**DECRETO DEL SEGRETARIO GENERALE  
DELL' AUTORITA' DI BACINO DEL FIUME TRONTO  
N. 10 del 21.05.2014**

**OGGETTO: Piano stralcio di bacino per l' Assetto Idrogeologico del Fiume Tronto (PAI) - Deliberazione amministrativa dell' Assemblea legislativa regionale delle Marche n° 81 del 29.01.2008 - Istanza ai sensi dell'Art. 17 N.T.A. (Modifica alle aree) - COMUNE DI CASTEL DI LAMA (AP) : MODIFICA DI ALCUNE AREE IN DISSESTO GRAVITATIVO CHE INTERESSANO IL VERSANTE PROSPICIENTE LA S. P. DENOMINATA "MEZZINA" NEL COMUNE DI CASTEL DI LAMA (AP) – ACCOGLIMENTO PARZIALE**

### Allegato A al Decreto del Segretario Generale n. 10 del 21.05.2014

Carta del dissesto e delle aree esondabili : tavola 10/15 (Sez. 327090).

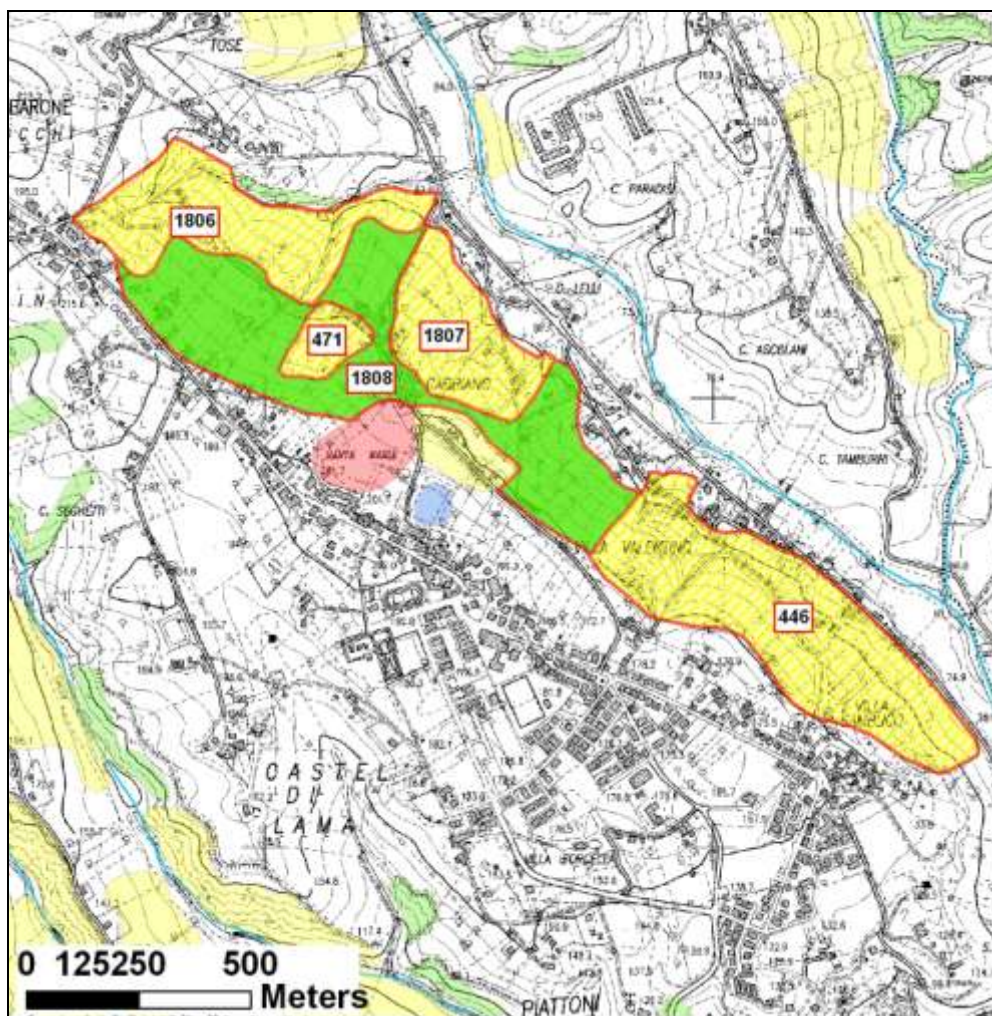
Nella seduta del **03.04.2014** il Comitato Tecnico dell'Autorità di bacino, esaminata la proposta tecnica di modifica su citata, ha ritenuto di esprimere **parere favorevole** all'accoglimento della proposta stessa prescrivendo tuttavia, in particolare per le aree 447, 471 e 468, ed a fini puramente precauzionali, di mantenere parte della perimetrazione di quelle porzioni di versante deperimstrate nella proposta di modifica ed assegnando ad essa un indice di pericolosità H1 ed un indice di rischio R1.

COD.	TIPOLOGIA	PERIC.	RISCHIO	REGIONE	PROV.	COMUNE	NOTE
446	Soliflusso	H3	R2	Marche	A. P.	Castel di Lama	Riperimetrazione
468				Marche	A. P.	Castel di Lama	Deperimetrazione
447				Marche	A. P.	Castel di Lama	Deperimetrazione
1806	Soliflusso	H3	R2	Marche	A. P.	Castel di Lama	Nuovo inserimento
1807	Soliflusso	H3	R2	Marche	A. P.	Castel di Lama	Nuovo inserimento
1808		H1	R1	Marche	A. P.	Castel di Lama	Nuovo inserimento
471	Colamento	H2	R2	Marche	A. P.	Castel di Lama	Riperimetrazione e riclassificazione

- ✓ **Codice n. 446**– Riperimetrazione senza variazione di classificazione:  
(Tipologia: **soliflusso** - Stato dissesto : **attivo** - Carattere attività: **costante** – Superficie: **ha 20,940** - indice di pericolosità : **H3** - indice di rischio: **R2**)

- ✓ **Codice n. 468** – deperimetrazione
- ✓ **Codice n. 447** – deperimetrazione ed inserimento di due nuovi perimetri con la seguente classificazione:

- **Codice provvisorio 447-1**  
(Tipologia : **soliflusso** - Stato dissesto : **attivo** - Carattere attività: **costante** – Superficie: **ha 12,229** - indice di pericolosità : **H3** - indice di rischio: **R2**)

- **Codice provvisorio 447-2**  
(Tipologia : **soliflusso** - Stato dissesto : **attivo** - Carattere attività: **costante** – Superficie: **ha 8,353** - indice di pericolosità : **H3** - indice di rischio: **R2**)

- ✓ **Codice n. 471** – Riperimetrazione con riclassificazione (da H3 ad H2)  
(Tipologia: **colamento** - Stato dissesto: **quiescente** - Carattere attività: **costante** – Superficie: **ha 2,179** - indice di pericolosità **H2** - indice di rischio: **R2**)
